### **“FONDO FIDUCIARIO DEL PLAN DE INFRAESTRUCTURA ELÉCTRICA DE ALTA TENSIÓN, ZONAS AISLADAS Y ZONAS A DESARROLLAR (FOPIATZAD)”**

### **“AMPLIACIÓN DEL SISTEMA DE TRANSPORTE” “ET MENDOZA NORTE 220/132 kV Y OBRAS COMPLEMENTARIAS”**

## **CIRCULAR N° 10**

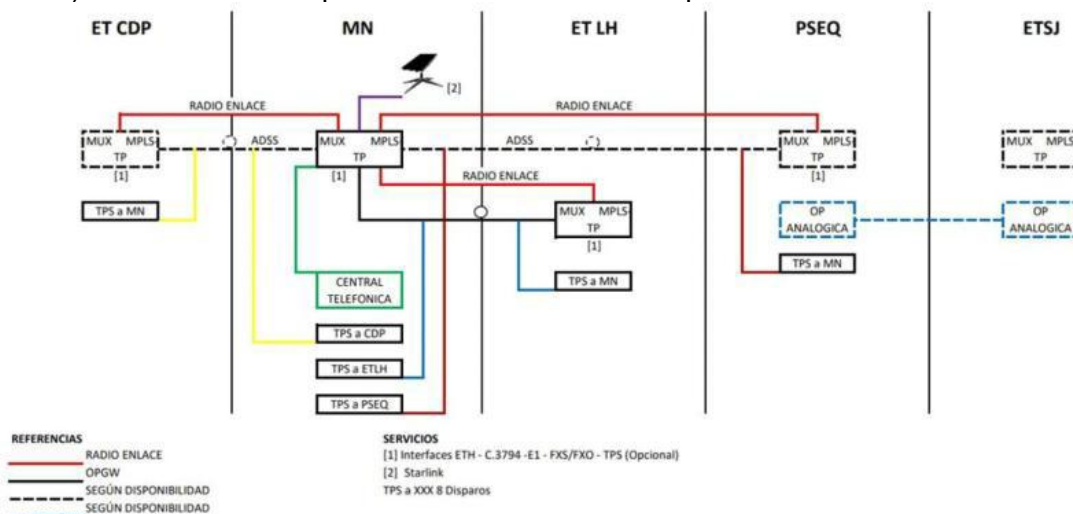
Indicar si es necesario proveer equipos CES para ET Las Heras. En caso afirmativo, indicar cantidad de equipos y cantidad de entradas y salidas requeridas.

Ver Respuesta N° 20 de la Circular N° 7.

Se confirma que deberán contemplarse equipos CES, unidades periféricas y/o módulos de entradas y salidas para las adecuaciones correspondientes a la ET Las Heras, en la medida necesaria para garantizar la correcta operación, supervisión, control, protección e integración de las nuevas instalaciones.

La cantidad definitiva de equipos, entradas, salidas, señales digitales, señales analógicas, reservas, redundancias y demás características funcionales deberá ser desarrollada y justificada por el CONTRATISTA en el Proyecto Ejecutivo, conforme al PLIEGO, la Licencia Técnica aplicable y los requerimientos de la INSPECCIÓN y/o SUPERVISIÓN competente.

Todos los equipos, módulos, licencias, cableados, accesorios, configuraciones, ensayos e integraciones necesarias deberán considerarse incluidos en la oferta, sin reconocimiento de adicionales, mayores costos o ampliaciones de plazo.
